Неисправность звукового сигнала

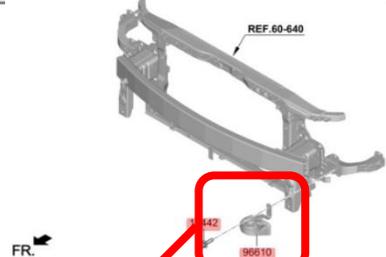
CN7	Описание		Фото / Видео	
Симптом	Не работает(или периодически не работает) звуковой сигнал, изменяется тональность звукового сигнала.			
Причина	Электрический обрыв цепи внутри звукового сигнала из-за внутренней коррозии			
Описание	До	После		
		Изменена обработка внутренней поверхности корпуса звукового сигнала с целью минимизировать возникновение коррозии		
Кат. номер	96611AA000	без изменений		
Как отличить улучшенный компонент?	-	-		
Диапазон VIN	-	Дата внедрения контрмер на производстве автомобилей	2022-04-14	
		VIN автомобиля после контмер		
Метод ремонта	замена детали
